那 霸 市 公 報

平成21年度定期監査(工事監査)の結果について(公表)

平成 2 1 年度工事監査

技術調査結果報告書

写真 - 6 雨水管(1,000mm)の埋設状況

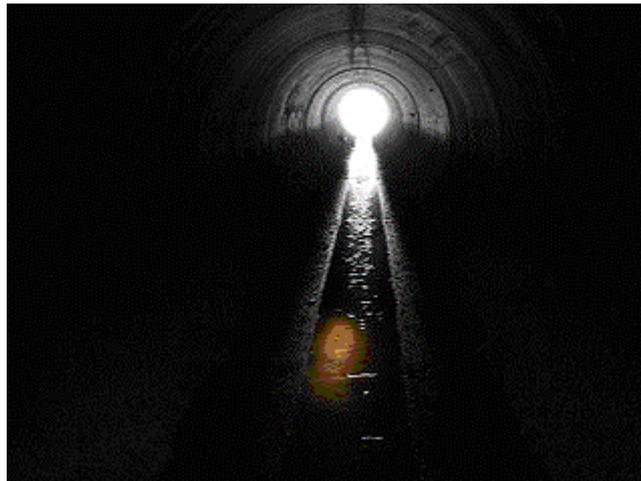
埋設が完了している雨水管(1,000mm)の施工状況を入孔内から目視にて調査し、管の上下左右の通りを点検したところでは良好な精度であり、内部における漏水も見られなかった(写真 - 6)。
